■津波シミュレーションの誤りのお詫びと差し替えのお願い

第3回検討会の資料5や「地区復興まちづくり計画(素案)」でお示ししていた津波シミュレーションは、条件設定が「更なる地盤沈下を考慮した」ものとなっており、県が示した条件「更なる地盤沈下を考慮しない」シミュレーション結果とは異なるものとなっていました。

●復興まちづくりの前提条件を踏まえた津波シミュレーション

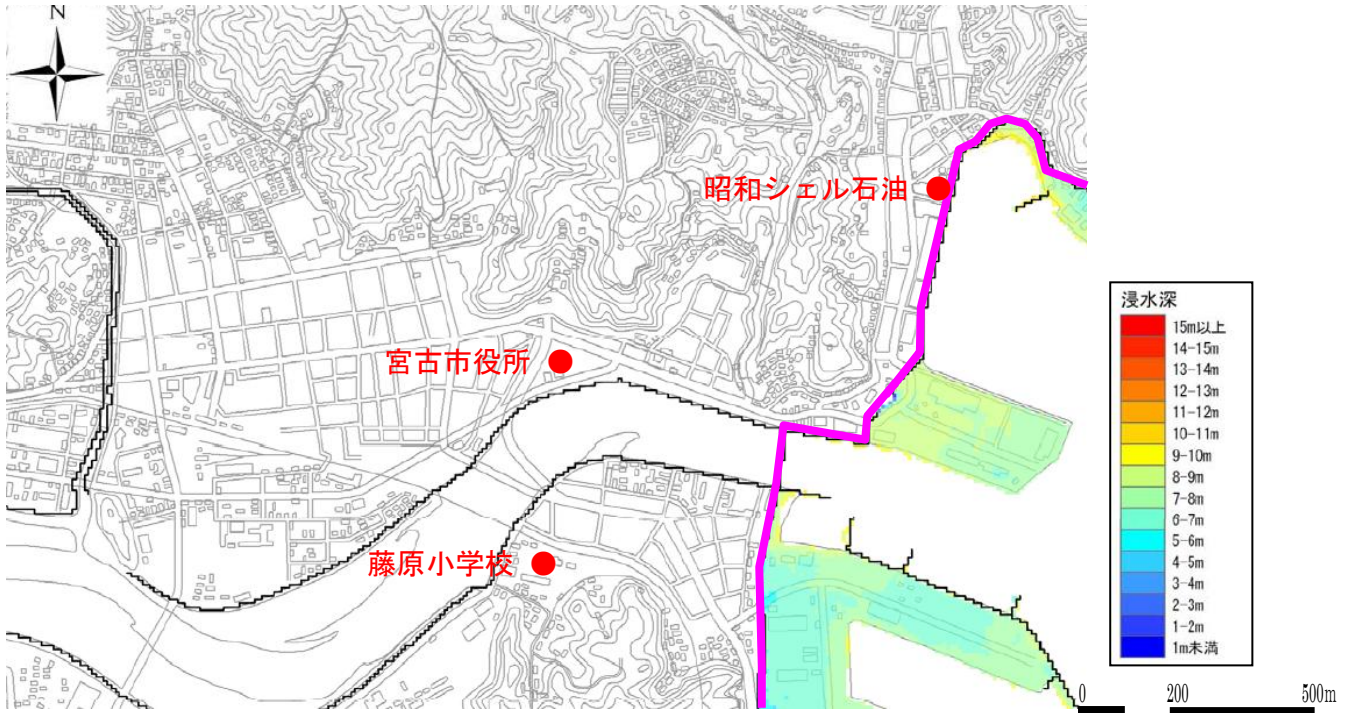
誤

第3回検討会資料5、素案に掲載していたもの

正

●津波シミュレーションの条件

- ・ 県が決定した防潮堤が整備されている
- ・ 東日本大震災が発生した当時の潮位、および津波高
- ・ 東日本大震災による地盤が沈下した状態での地盤高とし、更なる地盤沈下は考慮しない。
